Allgemeiner Deutscher Fahrrad-Club e. V. Ortsgruppe Falkensee Uwe Kaufmann

Falkensee,23.01.2022

Betrifft: Stellungnahme zur Planung Radweg L201 – Nauener Chaussee

Bild 2: Geplante Querung und ungefähre Position der Aufnahme des Fotos in Bild 1

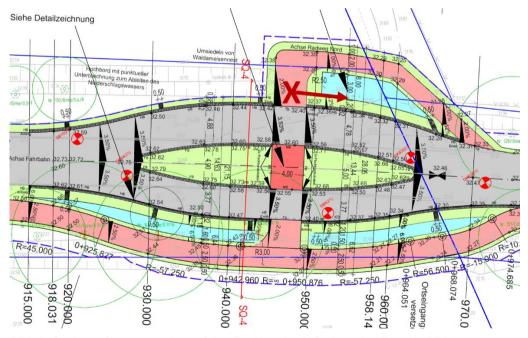
Die geplante Querungshilfe ist aus mehreren Gründen fahrradunfreundlich und gefährlich. Der Radverkehr wird stadtauswärts in der geplanten Form zunächst unnötigerweise von der Fahrbahn in den Seitenraum geführt. Für den Radfahrer ist das ein erheblicher Eingriff in den Verkehrsfluss und stellt eine Behinderung dar. Im Seitenraum wird er dann so geführt, dass er sich orthogonal zur Fahrbahn aufstellen muss, um den nachfolgenden Kfz-Verkehr vorüberzulassen. Das stellt insofern eine Gefahr dar, weil er aus dieser Position den nachfolgenden Verkehr nur sehr schlecht herannahen sieht, wie im Foto in Bild 1 zu erkennen ist. Wie man sieht, ist die Sicht des Radfahrers durch die Baumreihe stark eingeschränkt. Es vergehen nur wenige Sekunden, bis die

hinter den Bäumen auftauchenden Fahrzeuge die Querung erreichen (um genauer zu sein: weniger als 7 (Sieben) Sekunden, die ein Kfz mit 50 km/h für die weniger als 100m Strecke benötigt). Wir halten das für verkehrsgefährdend und fordern dazu auf, diese Situation zu prüfen.

Die in *Bild 2* dargestellte Querungshilfe wird daher aus Sicht der Radfahrer zu einer Querungsbehinderung und wir verweisen auf Lösungen, die sich als verkehrssicher und komfortabel für den Radverkehr erwiesen haben. Konkret werden in den "Qualitätsstandards und Musterlösungen für Radverbindungen" des Hessischen Ministeriums für Wirtschaft, Energie, Verkehr und Umwelt fahrradfreundliche und die Novellierung der StVO von 2020 antizipierende

Bild 3: Musterlösung des Hessischen Ministeriums für Wirtschaft

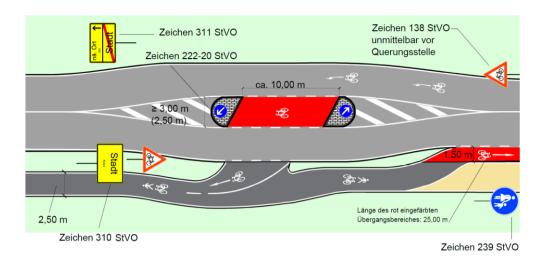
In "ANLAGE 4 – WECHSEL VON FÜHRUNGSFORMEN" der o.g. Musterlösungen wird die in *Bild* 3 dargestellte Lösung beschrieben und wie folgt begründet:

Aus Belangen des Naturschutzes verweisen wir darauf, dass die in Bild 3 dargestellte Lösung gegenüber der bisher geplanten eine wesentliche Platzersparnis bringen würde, wodurch potentiell die zu fällenden Alleenbäume verschont werden könnten. Auch die notwendige Umsiedlung eines Waldameisennests würde hinfällig werden! Mit der alternativen Querung würde die Mittelinsel von 5m auf 3m Breite verringert werden können. Die nördliche Fahrbahn müsste dann auch von 4,75m auf 3,75m verschmälert werden, damit Radfahrer im Bereich der Mittelinsel nicht überholt werden können. Es ließen sich also ca. 3m Platz sparen, die dem Erhalt der Alleenbäume zugutekommen würden. Eine alternative Verschwenkung Fahrbahn der Geschwindigkeitsdämpfung sollte auch gefunden werden können.
